Svar - søknad om endring av avkjørsle - fv. 5478 - gnr. 483 bnr. 1 - Alver kommune

Forhåndsuttale

Utsnitt fra reguleringsplanen ved aktuell avkjørsel (t.v) og utsnitt fra situasjonsplan fra søknaden (t.h).

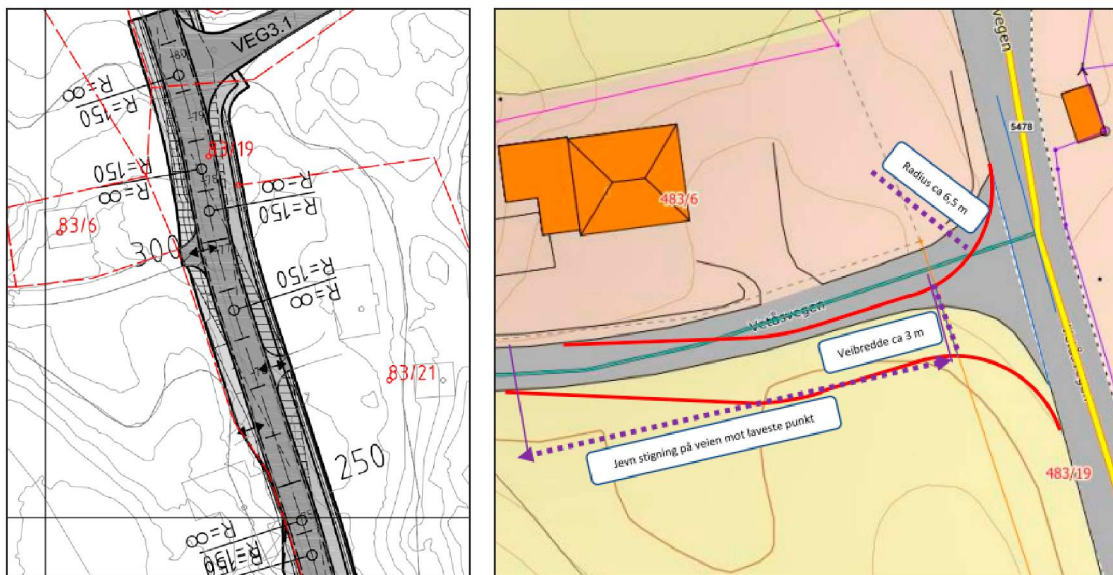
Vestland fylkeskommune ved infrastruktur og veg har ingen særlige merknader til flytting av avkjørselen, utenom at sikten i avkjørselen må være sikret. Videre må en sørge for at det er tilstrekkelig svingradius og fall fra fylkesvegen. Ved søknad til kommunen er det viktig at disse forholdene er tegnet på situasjonskartet.

Vi vil oppfordre til å se på muligheten for å sanere avkjørsel i sør på planutsnittet med den i nord, som det blir søkt om flytting og utbedring for. Vi ser avkjørselen i sør går til en driftsbygning, som har noe bratt helling fra fylkesvegen som gjør at vi er noe usikker på om det er god nok sikt her. Denne avkjørselen er bare tegnet inn som en pil i reguleringsplanen for veien.
